TERMY
MALTAŃSKIE
POZNAŃ

dotyczy: postępowania o udzielenie zamówienia na wykonanie robót budowlanych związanych z adaptacją strefy SPA na strefę saun w kompleksie sportowo-rekreacyjnym Termy Maltańskie przy ul. Termalnej 1 w Poznaniu (sygn. ZP/TM/tp/17/2023)

Zamawiający, Termy Maltańskie sp. z o.o., informuje, że w toku postępowania wpłynęły wnioski o wyjaśnienie treści Specyfikacji warunków Zamówienia (dalej „SWZ”).

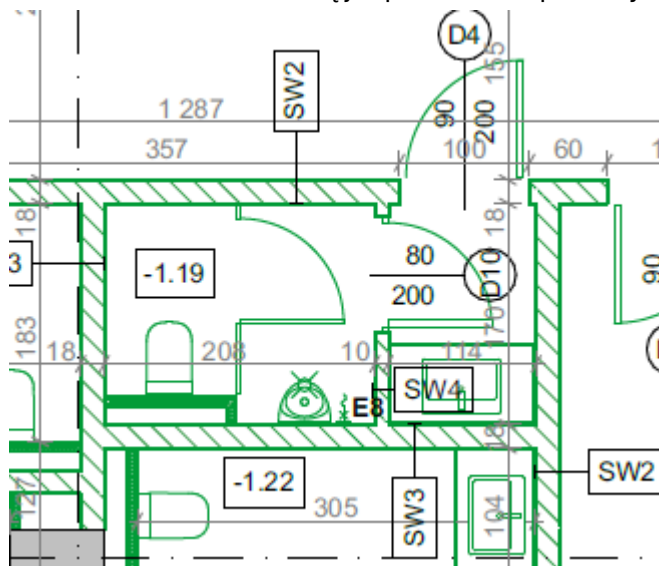
Gdzie na rzucie poziomym -1 znajdują się drzwi D10?

Drzwi D10 zlokalizowane są jak pokazano na poniższym rzucie.

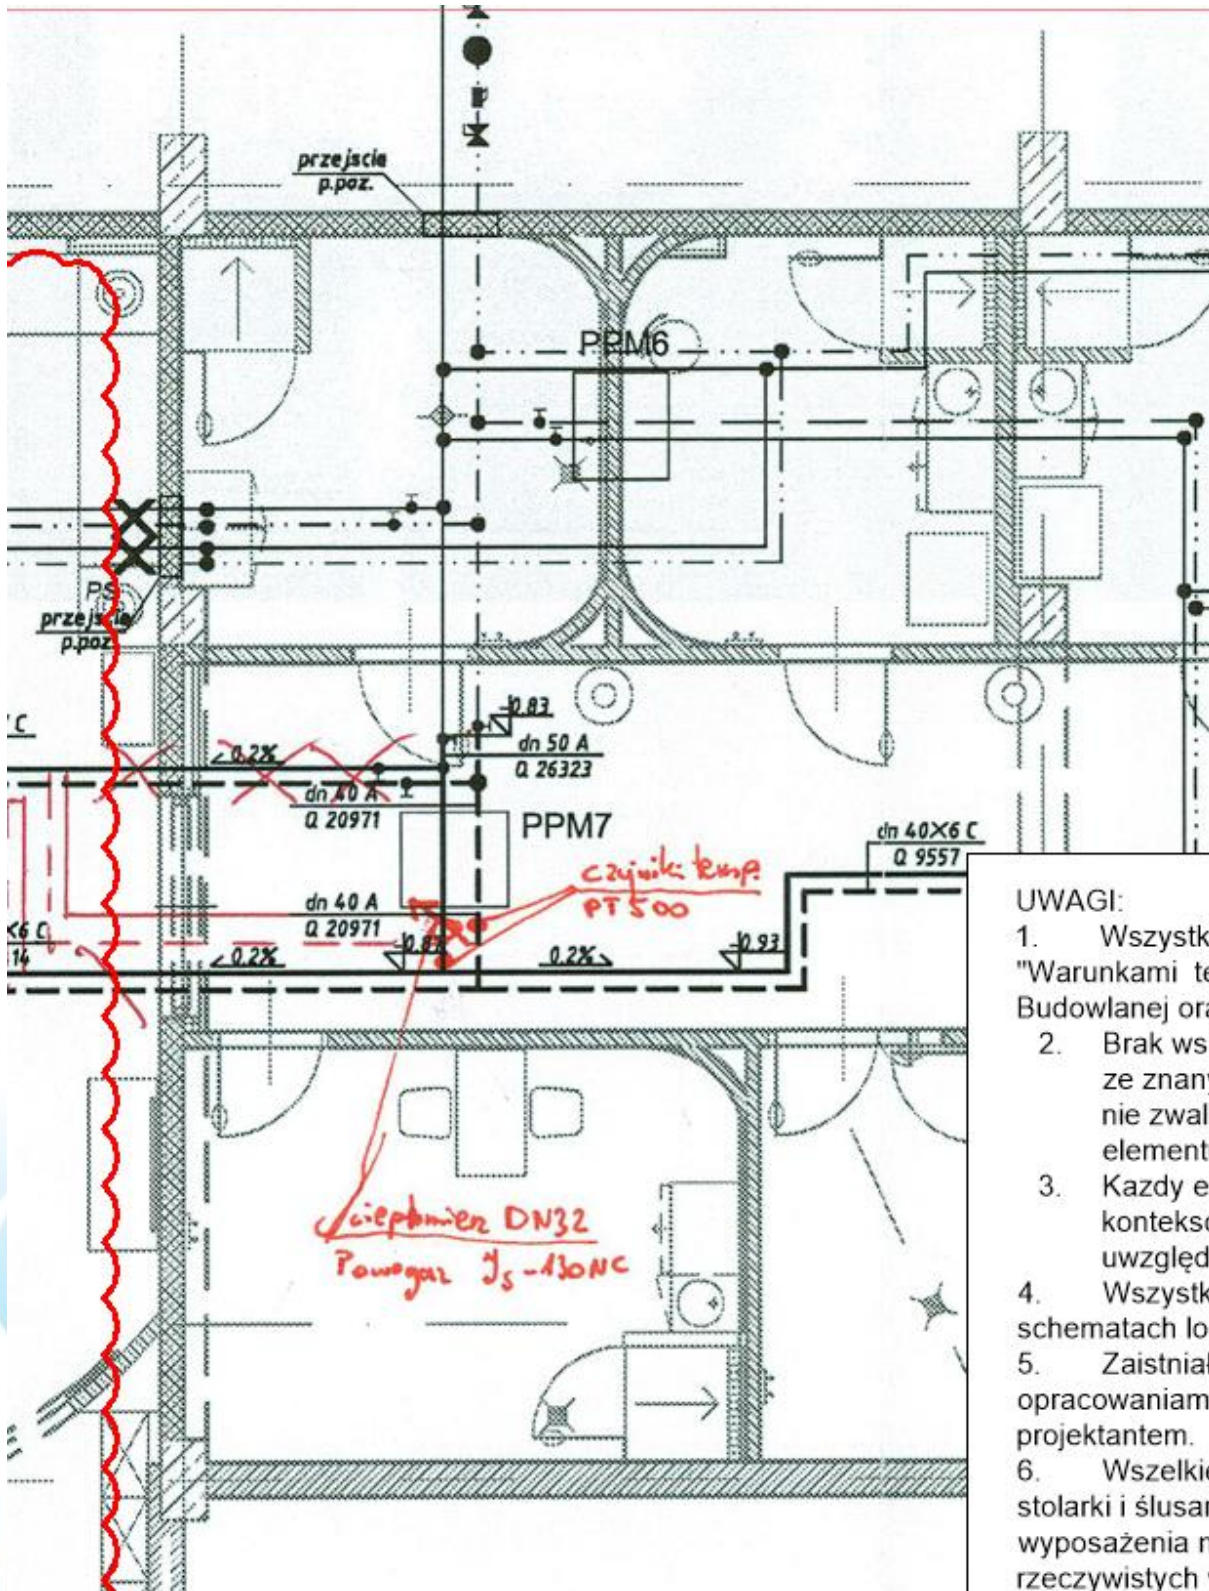
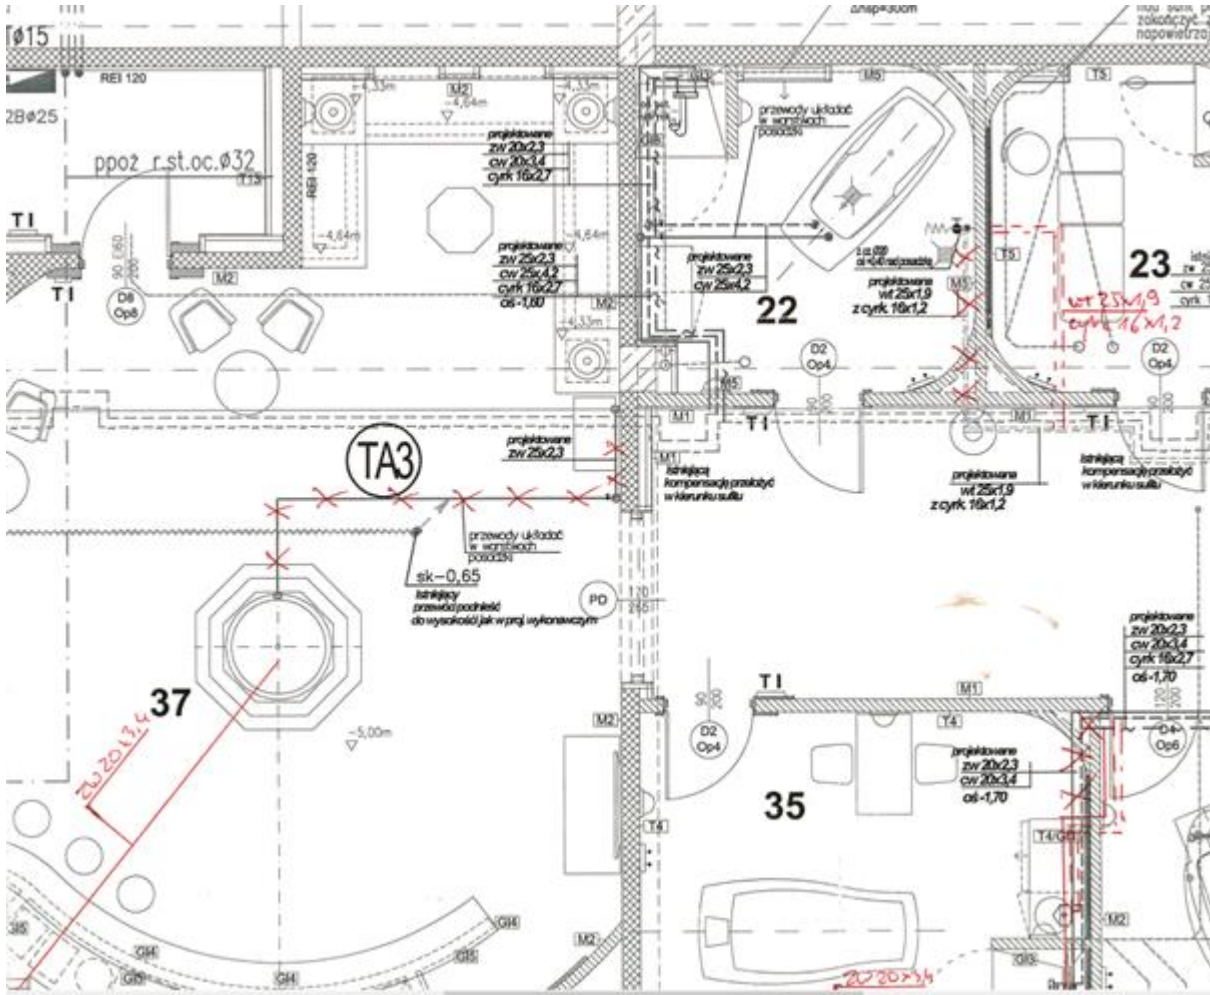
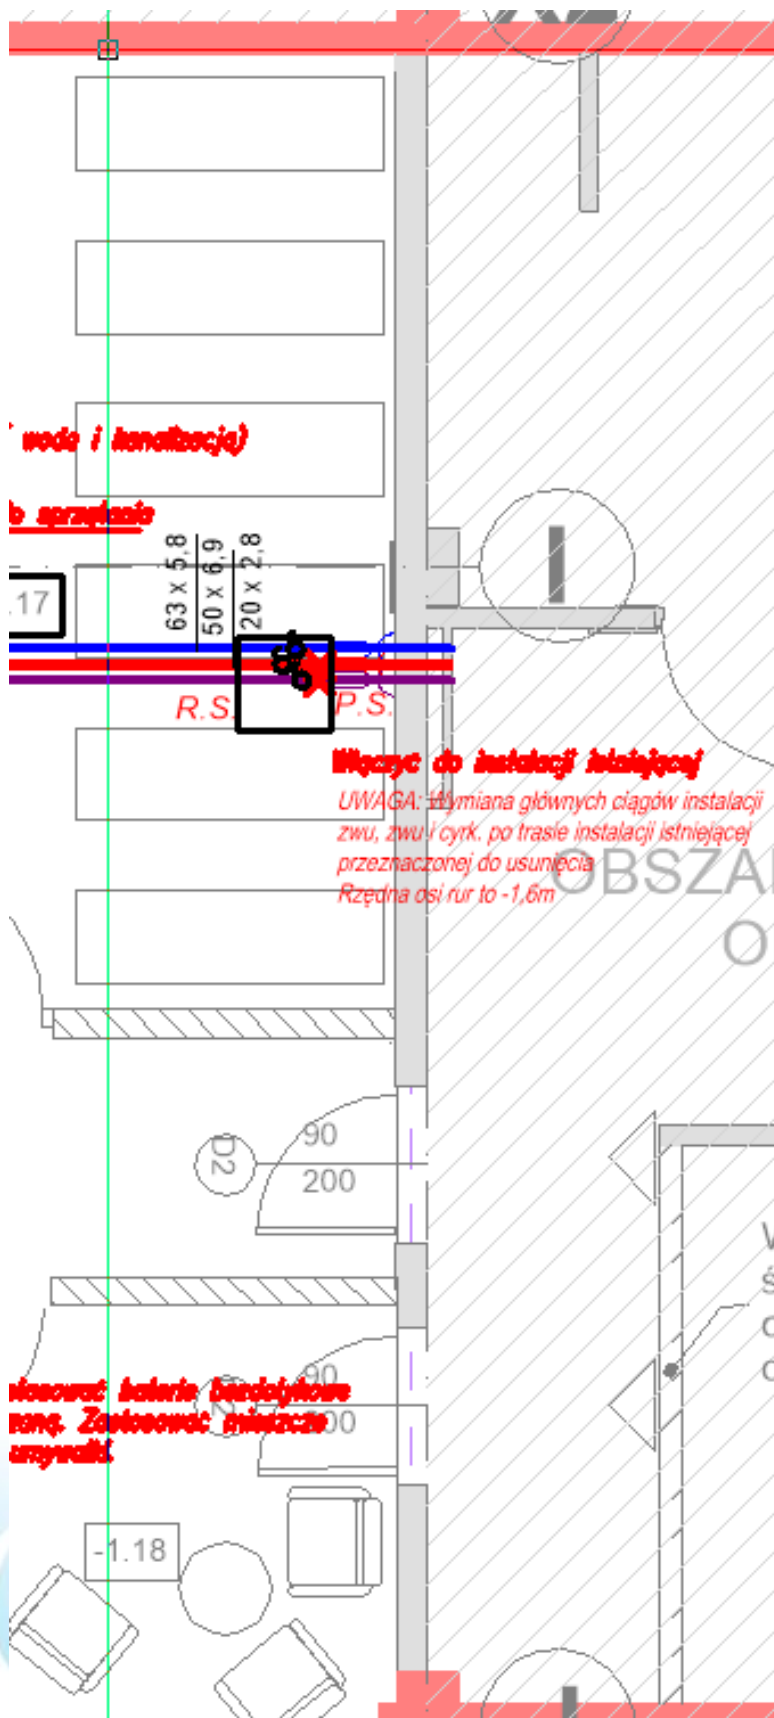
Prosimy o wskazanie miejsc z zaworami umożliwiającymi odcięcie następujących instalacji:

- ogrzewania podłogowego,
- instalacji wodociągowej,
- instalacji wody lodowej.

Dołączone w dokumentacji rysunki powykonawcze wskazują lokalizację zaworów strefowych c.o. ostateczna ich lokalizacja możliwa będzie do ustalenia na etapie realizacji, po odkryciu sufitów.

Instalacja wodociągowa nie posiada takich zaworów. Wymagane jest czasowe wyłączenie instalacji i montaż zaworów odcinających przebudowywaną strefę. Prace te będą możliwe do wykonania w godzinach nocnych (poza godzinami otwarcia pozostałych stref) i przy podtrzymaniu ciągłości pracy innych nieremontowanych stref.
